Ski, 02.01.2020

Vår ref.: 51010/7263

Tilbakemelding på planforslag 4071 Detaljregulering for Vikafjellet, Vikjå.

Fig. 1: Mønehøyde

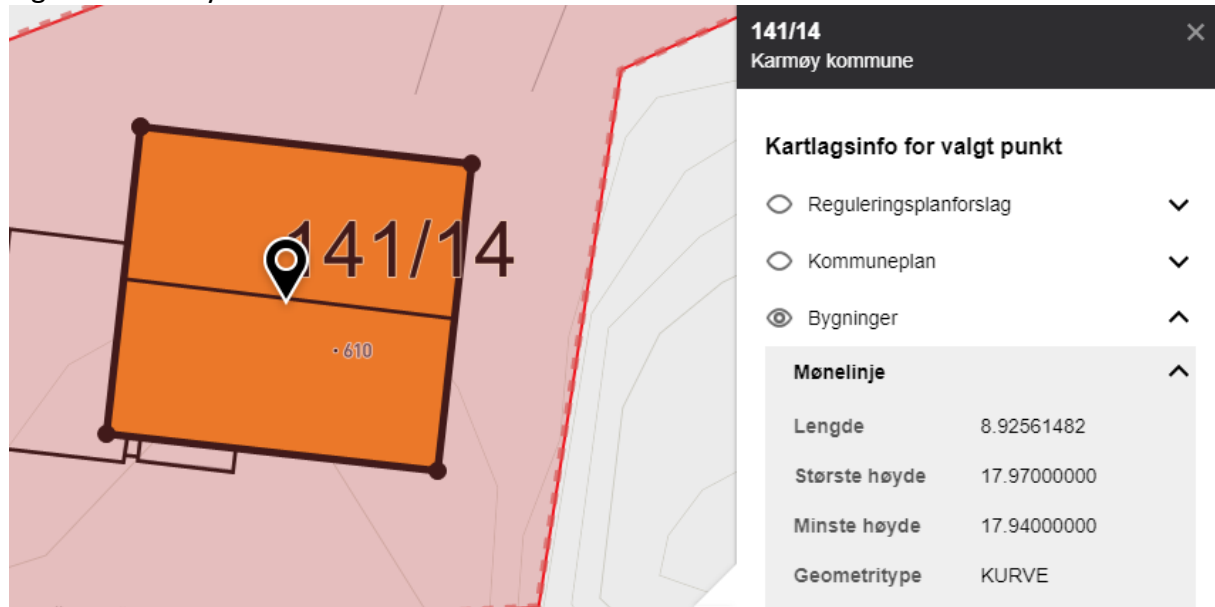
3.1.1 «Byggets høyeste punkt skal ikke overskride kote + 17,5 m.»

Skårhaug har pr i dag mønehøyde på 17,97 (se fig. 1), der pipen stikker over mønet (+ ca. 1 meter), han kan derfor ikke akseptere høyden settes lavere enn kote +19 på høyeste punkt, da hans hus allerede overgår den angitte maksimumshøyden.

Det bes om vurdering om at setningen endres til «Byggets mønehøyde skal ikke overskride kote +18,5». På denne måten kan Skårhaug i fremtiden ha mulighet til å skifte til takpanner (som bygger litt høyere enn skifer), og som vil løfte mønet til rett over kote +18,0. Dette vil heller ikke overskride bygningshøyder på område BK1 og bør derfor være akseptabelt.

Fig. 2: Terrengprofil

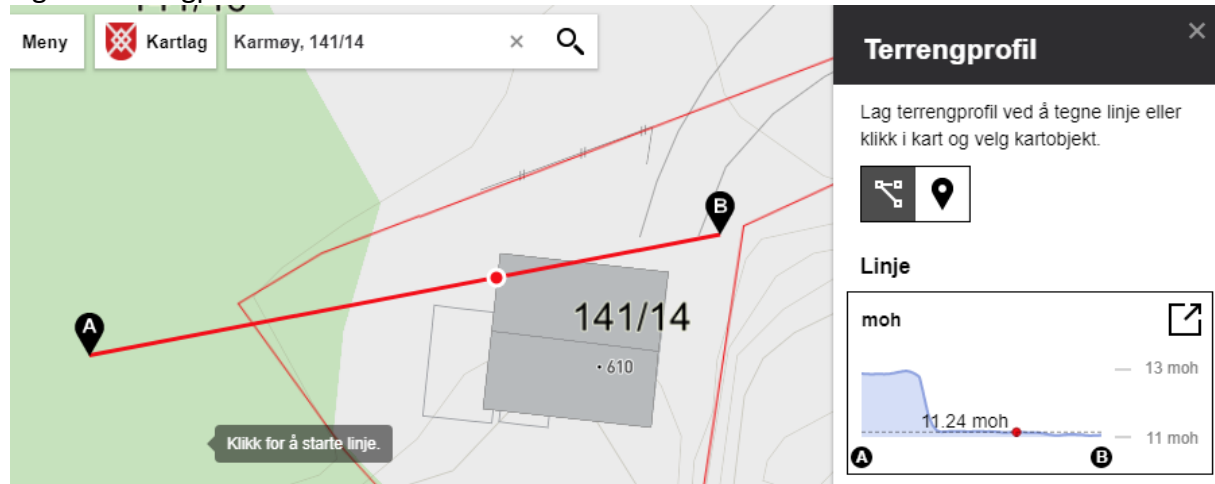
I henhold til PBL § 29-4 kan gesimshøyde være 8 meter og mønehøyde 9 meter. Og siden Skårhaugs hus står på kote +11,3 (se fig. 2) blir da maksimal mønehøyde på kote +20,3 ihht. PBL.

Fig. 5 Forslag ny adkomstvei.

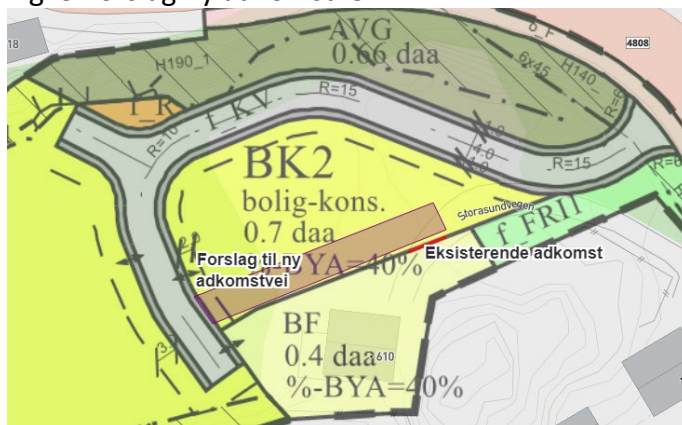
Kap. 5 «Overordnet ide»

Her står det «Eksisterende bolig blir liggende som den er, men får ny atkomst.» Skårhaug ønsker ikke å flytte plassering av hvor han kjører inn på eiendommen. Se fig 5 for forslag til ny adkomstvei til eksisterende adkomst til tomten. Med dette adkomstforslaget får Skårhaug muligheten til å utnytte det vestre hjørnet av eiendommen til garasje. Det bes om at denne løsningen utredes.

Kap. 5 Figur 14

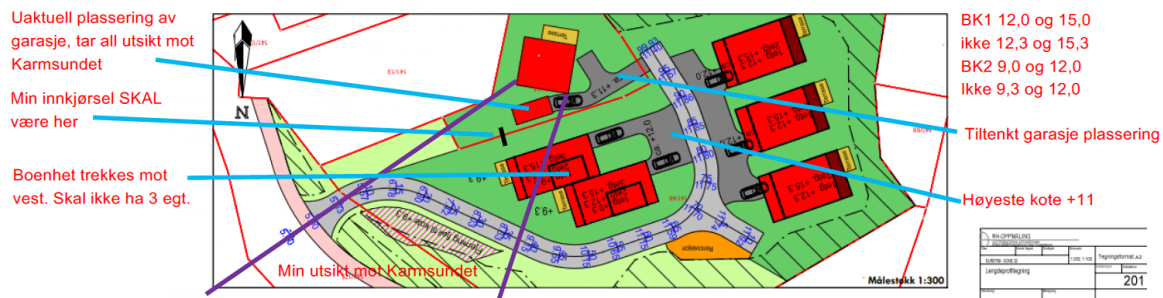
Den viste plassering av garasje på Skårhaugs tomt vil være lite aktuell, da den vil ta all utsikt mot Karmsundet. Lilla linjer viser den utsikten han har pr i dag. Boenheten på område BK2 som ligger nærmest Skårhaugs eiendom må vurderes om den kan trekkes lenger vest slik at

den tar minst mulig av hans utsikt. Å trekke bygningen lenger mot vest samsvarer med bygningsplassering beskrevet i avsnitt «Bebyggelse, struktur og tiltak» og «grønnstruktur»

Skårhaug ønsker å ha sin ankomst til eiendommen der den er i dag, ikke i vest. Derfor ønskes det utredet om det kan opprettes vei fra ny adkomstvei til nåværende adkomstpunkt på hans eiendom.
